Saksframlegg

Saksbehandler	Arkiv	ArkivsakID
Åge Eivind Aslaksen	PlanID-201904, PlanNavn-Skarbekken, K2-L12, PlanType-34	19/588

Saksnr	Utvalg	Type	Dato
053/25	Forvaltningsutvalget	PS	04.06.2025

Planendring av Områdeplan 201904 – Skarbekken.- ny førstegangsbehandling

Gjeldende adkomstløsning fra ringvei

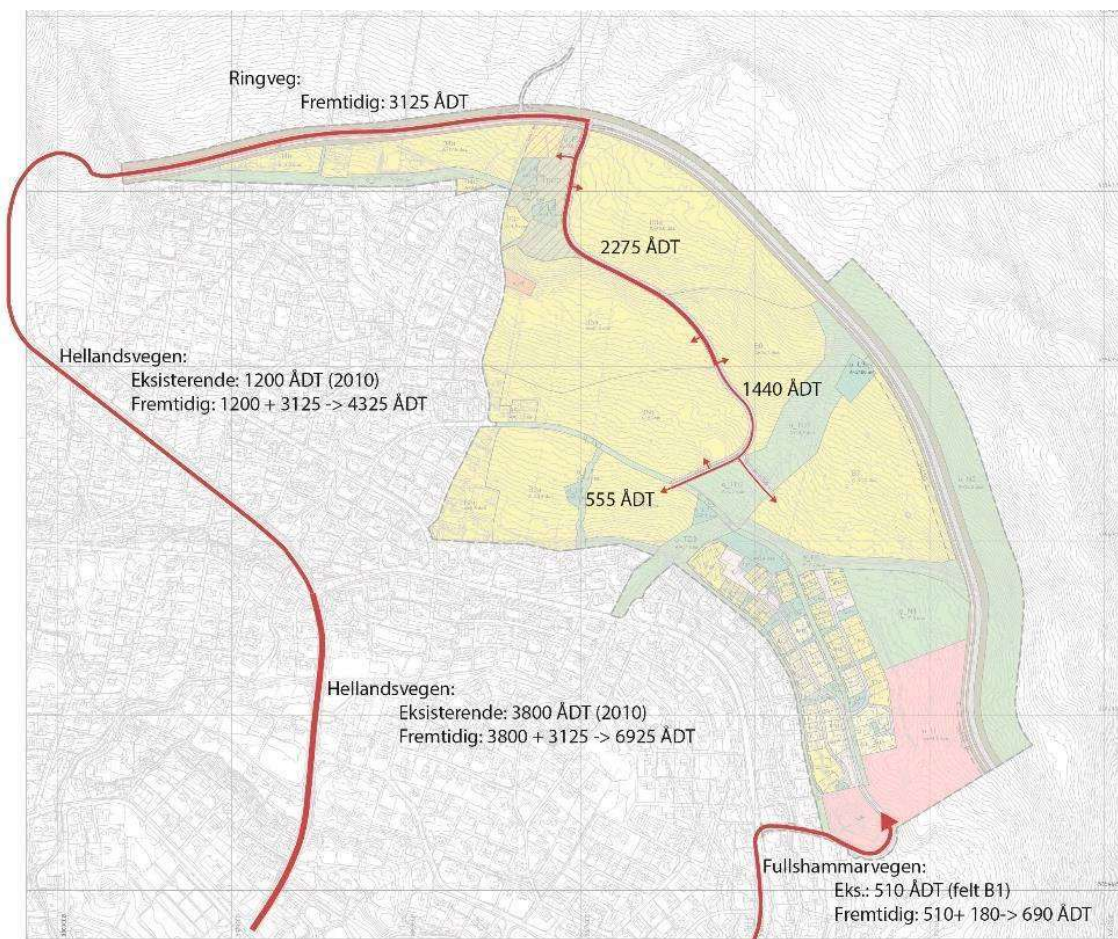
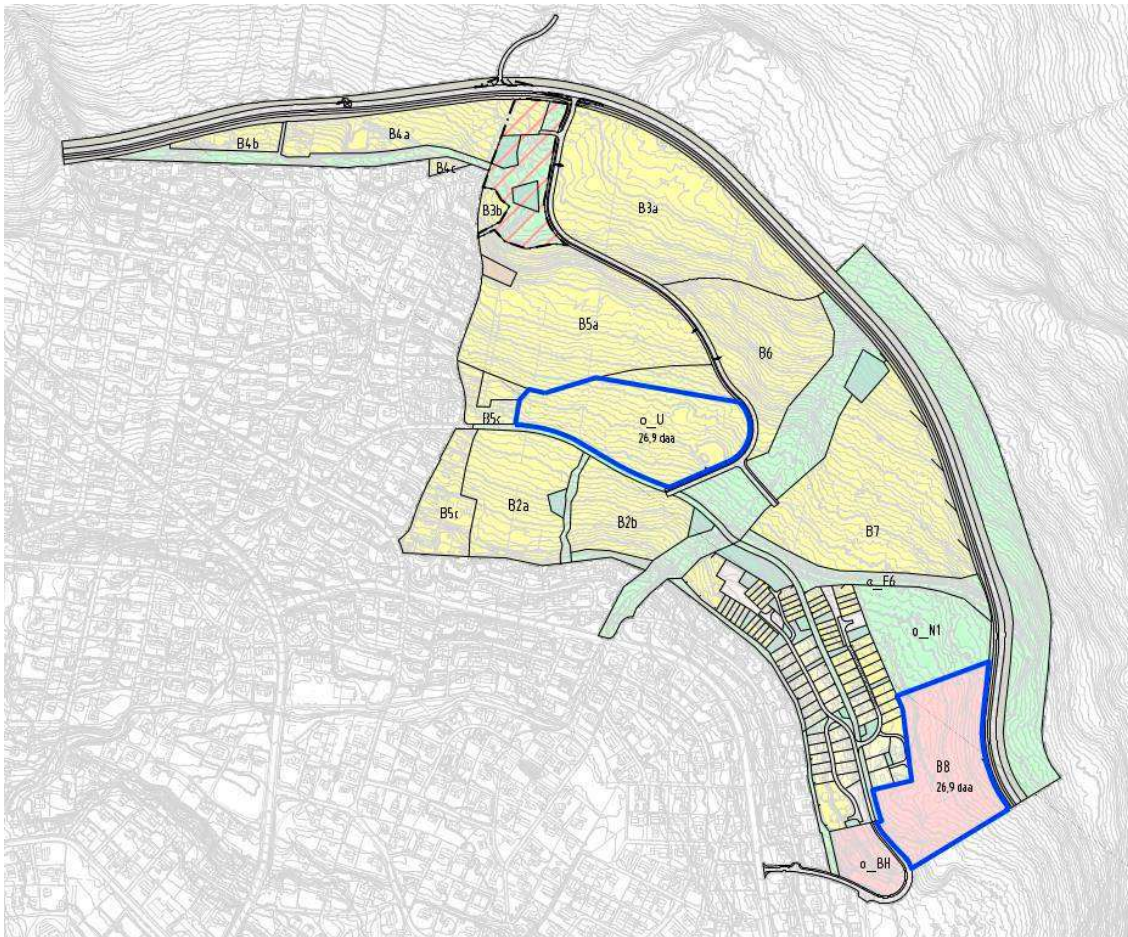
1. Endringen i planforslaget medfører at deler av den nye adkomstveien krysser det sammenhengende turdraget og grøntområde langs Skarbekken og deler dette i to. Fylkesrådmannen synes det er svært uheldig at den foreslåtte endringen bryter opp den helhetlige og gjennomgående grøntstrukturen. Dette vil kunne redusere kvaliteten av grøntområdet, både av hensyn til naturmiljø og opplevelsesverdien for befolkningen. Det anbefales derfor at adkomst til B7 løses på annet vis, fortrinnsvis som vist i gjeldende plan, eller med annen avkjøring direkte fra overordnet veinett.

3. Fylkesmannen mener det er uheldig å legge adkomstvei til felt B7 over grøntdraget. Dette er uheldig for den gjennomgående grønnstrukturen, og oppdeling av grøntområdet vil kunne

redusere kvaliteten på området av hensyn til naturmiljø og opplevelsen for dem som bor i området. Fylkesmannen gir faglig råd om at tilkomsten til B7 bør løses på en annen måte, enten som i gjeldende plan eller med annen avkjøring direkte fra ringveg.

Kommunedirektøren har forståelse for forslagsstillers ønske om å unngå å måtte opparbeide en stor del av ringveien for å få tilkomst til område B7, slik tilfellet er i dagens områdeplan. Å krysse grønnstrukturen ved Skarbekken med en ekstra bilvei har likevel en del negative konsekvenser både for friluftsliv og naturmangfold. Kommunedirektøren foreslår derfor at adkomsten til område B7 opprettholdes direkte fra ringveien som i gjeldende plan.

Adkomst til område B7 beholdes som i gjeldene plan direkte fra o_V1 (ringvei). Foreslått ny adkomst over grøntdraget langs Skarbekken utgår.

Adkomst til område B7 beholdes som i gjeldene plan direkte fra o_V1 (ringvei). Foreslått ny adkomst over grøntdraget langs Skarbekken utgår.

Kart som viser foreslått flytting av skoletomt fra sørøst til vest i planområdet.

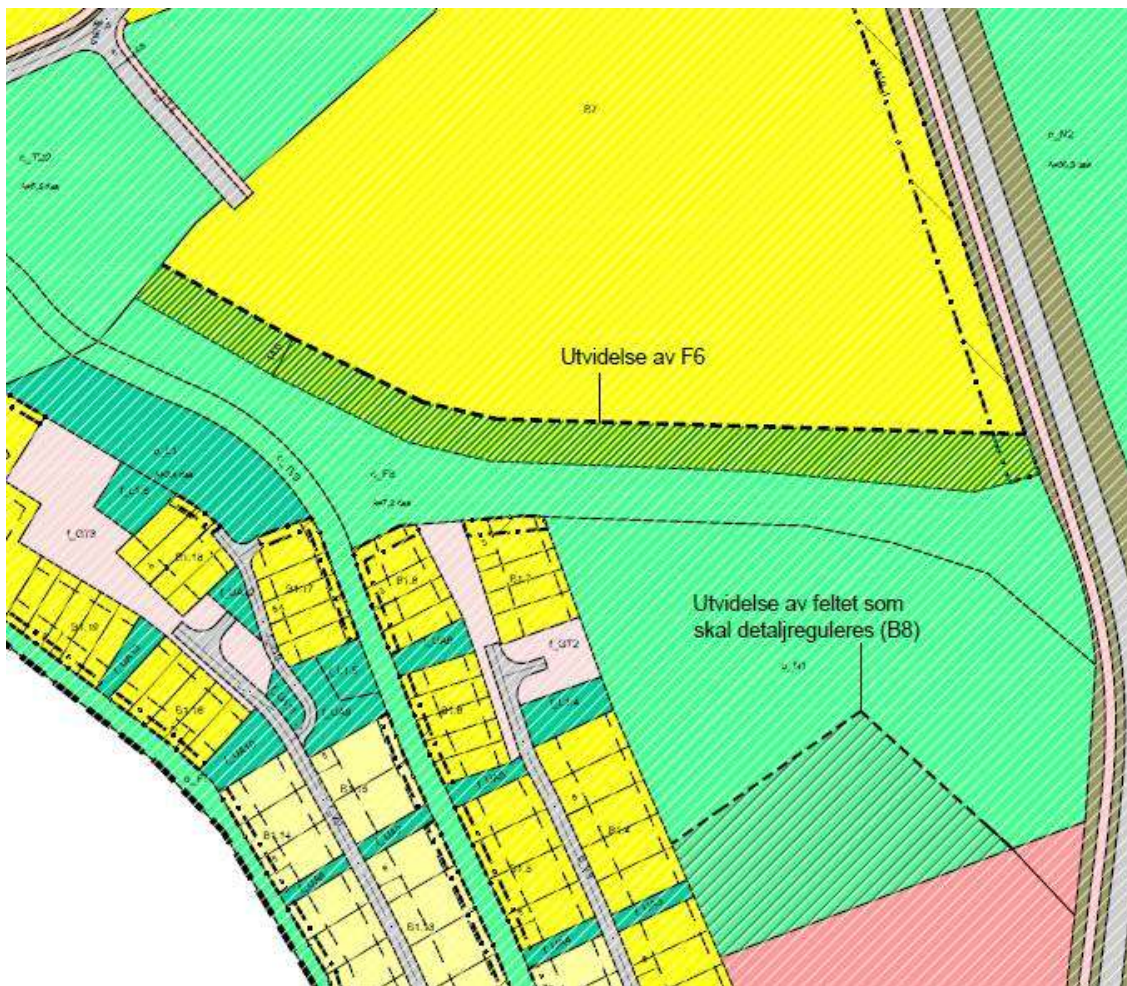
Som det kommer frem av oversendelsen, vil flytting av skoletomt medføre at skole og barnehage ikke lenger vil bli samlokalisert. Det bør vurderes hvilke virkninger dette kan få, særlig sett opp mot transportbehov, mulighet for å dele på arealene og andre eventuelle måter skole og barnehage kan dra nytte av hverandre. Samlokalisering kan gjøre at arealbehovet reduseres, noe som bør tas med i vurderingen av om skoletomten bør flyttes.

Uavhengig av plassering av skoletomt, bør det sikres at størrelsen på arealer er stort nok til å oppfylle føringer for størrelse for uteoppholdsareal per elev, jf. Helsedirektoratet sin veileder til forskrift om miljørettet helsevern i barnehager og skoler (IS-2072).

Det er utarbeidet et notat med vurdering av alternativ plassering av skoletomt. Flytting av skoletomten internt i områdeplanen medfører at barnehage og skole ikke lenger vil være samlokalisert. Dette kan føre til økt transportbehov, samtidig som det reduserer muligheten for sambruk og potensiell redusert arealbehov. Endring av områdeplanen medfører mindre endring i trafikkmengden generert av planområdet. Dette er ytterligere beskrevet i kapittel 7.8 Trafikk i planbeskrivelsen.

Størrelse på arealer er vurdert i notat med vurdering av plassering av skoletomt, samt i planbeskrivelsen. Notatet konkluderer med at felt B5b egner seg like godt til skoleformål som felt U, og viser at areal avsatt til undervisningsformålet er tilstrekkelig for en B14- skole.
